**ZMĚNOVÝ LIST pro změny dle § 222 odst. 5 a 6 ZVZ**

Název stavby: Rekonstrukce ulice Školní, Chomutov
Číslo Změnového listu: 1
Číslo SO/PS: Stavba není členěna na SO či PS

Předmět změny: Sanace zemní pláň, změna kontejnerů z podnětu Objednatele

Věc: Oznámení okolnosti č.1 – úprava sanace v Etapě 4a - aktualizace 1

Ul. školní - sanace vozovky

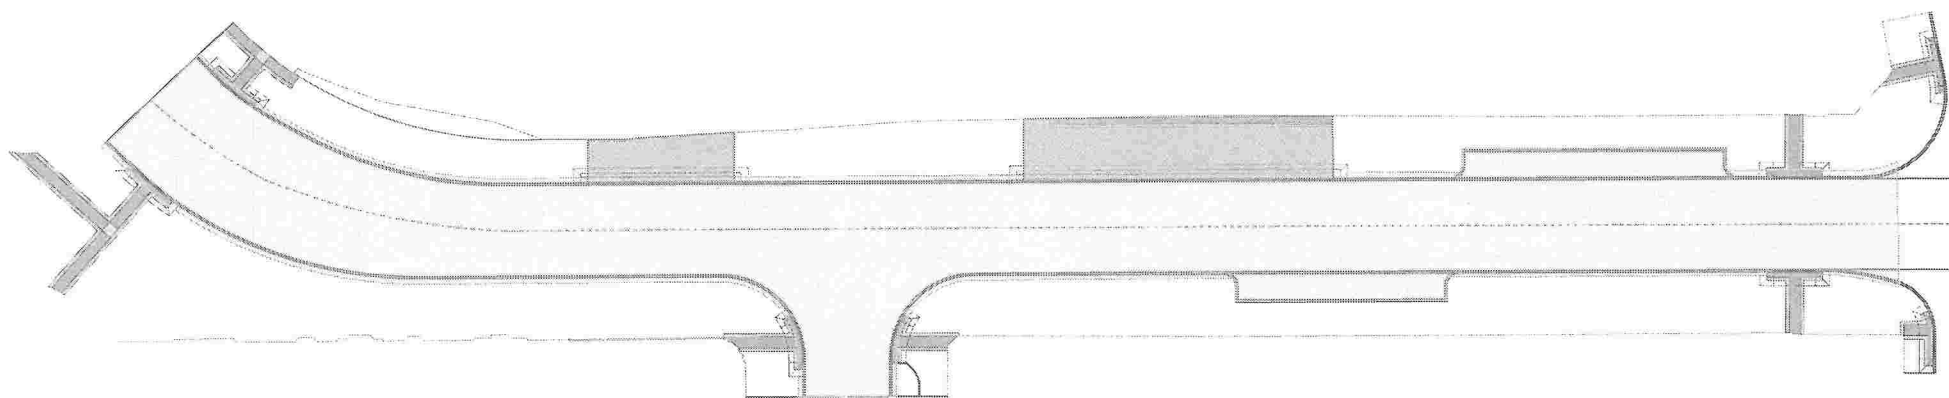
1. V projektové dokumentaci byla navržena výměna nevhodné zeminy aktivní zóny v celkové tloušťce 0,5 m, s požadavkem únosnosti zemní pláň Edef,2 = 45 MPa. Po provedení zkušebního úseku sanace byla zemní pláň odzkoušena s nevyhovujícím výsledkem. Na základě doporučení geotechnika a po konzultaci s TDS, bylo navrženo navýšení výměny nevhodné zeminy aktivní zóny o 0,15 m, tedy v celkové tloušťce sanace 0,65 m, pro splnění požadované únosnosti. Na základě doporučení geotechnika, v rámci šetření přírodních zdrojů a z důvodu opětovného využití stavebního a demoličního odpadu, navrhuje zhotovitel použít jako vhodný materiál do aktivní zóny komunikace betonový recyklát fr. 0/63.

2. V projektové dokumentaci je v místě vjezdů požadována únosnost zemní pláň Edef,2 = 45 MPa. Únosnost stávající zemní pláň v místě vjezdů je nedostatečná. Protože v místě vjezdů vede značné množství inženýrských sítí (ČEZ, CC internet, O2, VO) v nedostatečných hloubkách, není možné provedení sanace výměnou nevhodné zeminy aktivní zóny. Zhotovitel navrhuje zaměnit podkladní vrstvu ze štěrkodrti ŠDa 150 mm za podkladní vrstvu ze směsi stmelené cementem SC C3/4 150 mm.

vjezdy	135,4 m ²
	vozovka	1099 m ²

PRUH NAD KANALIZACÍ 5 2M

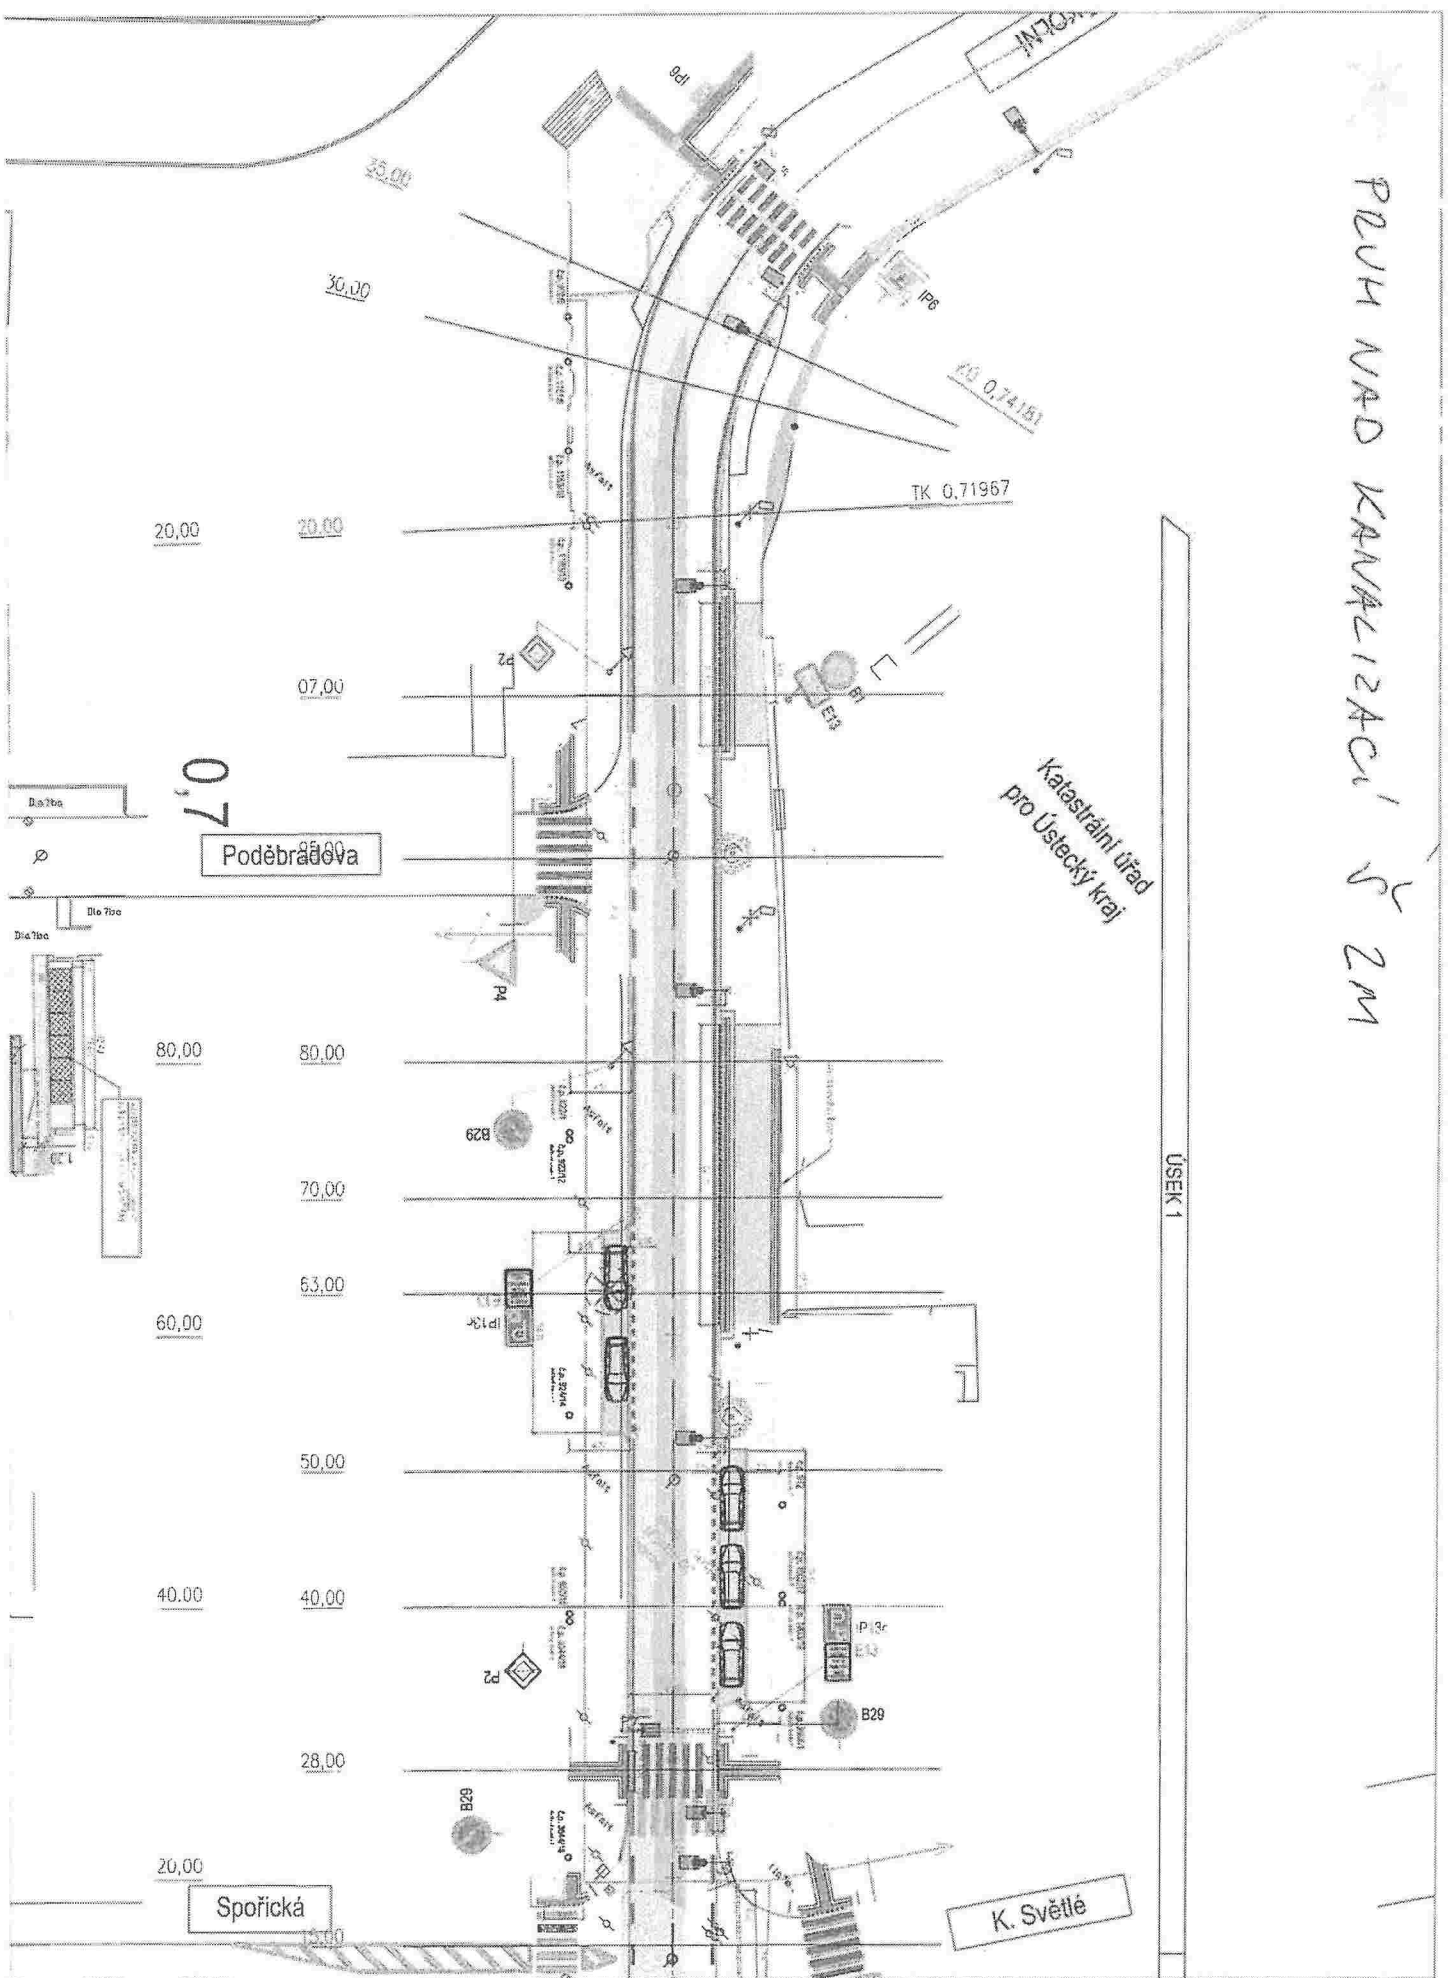
Nad nově zrekonstruovanou kanalizací, která vede v komunikaci, byl minulou stavbou proveden zásyp štěrkodrtí 0/32 o celkové šířce 2 m. Tento materiál je vhodný pro použití do aktivní zóny komunikace, byl promíchán s dodaným betonovým recyklátem a byl zpětně použit do aktivní zóny komunikace. Tím vznikla úspora za dodání materiálu do aktivní zóny komunikace.

Z důvodu ponechání stávajícího materiálu uprostřed komunikace nad kanalizací, nebylo možné provádět celoplošné odkopávky komunikace, bylo prováděno hloubení rýh šířky 2 m po obou stranách tohoto ponechaného pruhu.

UMÍSTĚNÍ "A"	vedle ZŠ Chomutov, Školní		druh odpadu
	polopodzemní	5 m ³	SKO
	polopodzemní	5 m ³	PAPÍR
	polopodzemní	5 m ³	PLASTY
DUO PROVEDENÍ	nadzemní	2 m ³	SKLO + BIO (vak + pevná vana 500l)
	nadzemní	2 m ³	PAPÍR

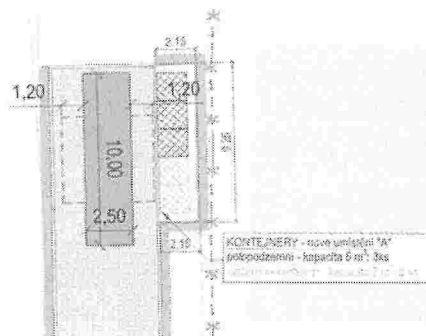
"Umístění A" provedení DUO - SKLO+BIO (vak+pevná vana 500 l) 1 ks

UMÍSTĚNÍ "B"	ulice Vodních staveb		druh odpadu
	nadzemní	2 m ³	SKO
	nadzemní	2 m ³	PAPÍR
	nadzemní	2 m ³	PLASTY
DUO PROVEDENÍ	nadzemní	2 m ³	SKLO + BIO (vak + pevná vana 500l)
	nadzemní	2 m ³	PLASTY

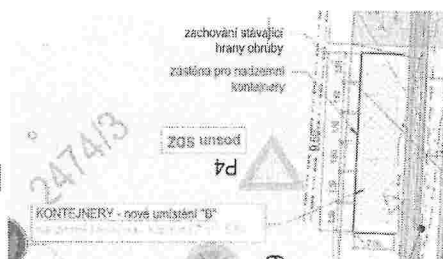
"Umístění B" provedení DUO - SKLO+BIO (vak+pevná vana 500 l) 1 ks

UMÍSTĚNÍ "C"	u garáží u ulice Poděbradova		druh odpadu
	polopodzemní	5 m ³	SKO
	polopodzemní	5 m ³	SKO
	polopodzemní	5 m ³	PAPÍR
	polopodzemní	5 m ³	PAPÍR
	polopodzemní	5 m ³	PLASTY
	polopodzemní	5 m ³	PLASTY
DUO PROVEDENÍ	nadzemní	2 m ³	SKLO + BIO (vak + pevná vana 500l)

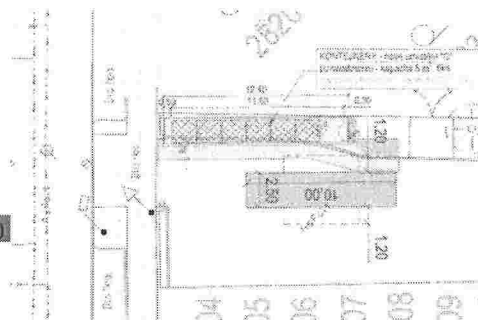
"Umístění C" provedení DUO - SKLO+BIO (vak+pevná vana 500 l) 1 ks

UMÍSTĚNÍ "D"	ulice Mjr. Šulce		druh odpadu
	nadzemní	2 m ³	SKO
	nadzemní	2 m ³	PAPÍR
TRIPLE PROVEDENÍ	nadzemní	2 m ³	PLAST + BIO + SKLO 3x vana 500l

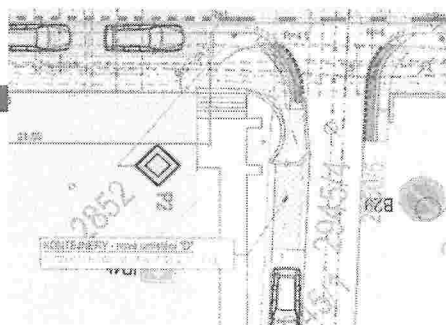
"Umístění D" provedení TRIPLE - PLAST+SKLO+BIO (3x vana 300 l) 1 ks
